## Rapport de réunion

**Projet :** S.N.C.F.L. : CRM Sud à Rodange  
 Numéro de dossier : D3-24-0164 / Numéro projet CFL : 100807

**Objet :** Concertation relative aux sujets du sol et du sous-sol  
 Contenu du rapport d'évaluation des incidences sur l'environnement et concept d'assainissement

**Date :** 25.08.2025, 10:30 h – 12:30 h

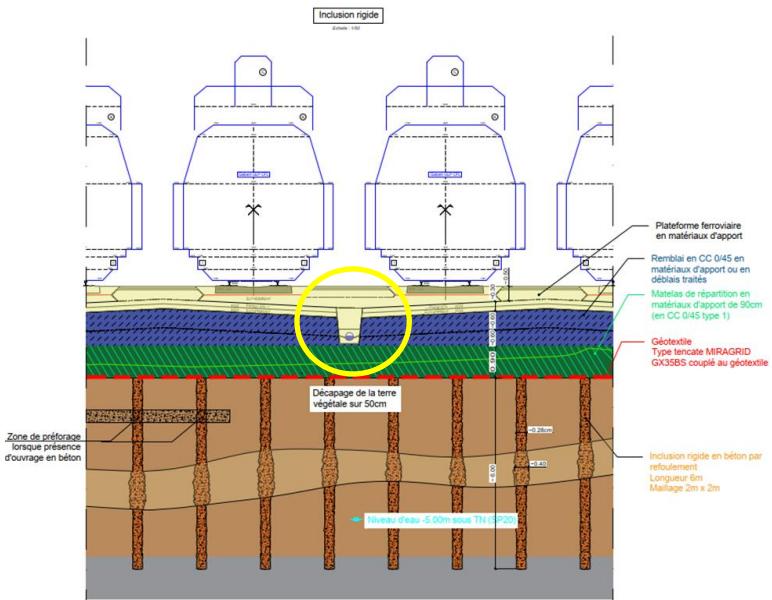
- Des variantes relatives aux types d'ouvrages souterrains de renfort ont été présentées sur base d'une analyse comparative. Suite à cette comparaison, la variante basée sur des renforcements du sol via un système d'inclusions rigides a été identifiée comme la plus adaptée au terrain. Il s'agit de la variante qui sera retenue pour l'évaluation des autres aspects du projet, notamment la partie évoquée ensuite lors de la présente réunion : les matériaux d'apport.
- Le MECB a souligné de manière positive les éléments apportés dans cette analyse comparatives de variantes et confirmé que ces éléments répondent à la demande formulée à ce sujet lors de la réunion du 20.05.2025. Ces variantes seront à développer dans le dossier EIE.
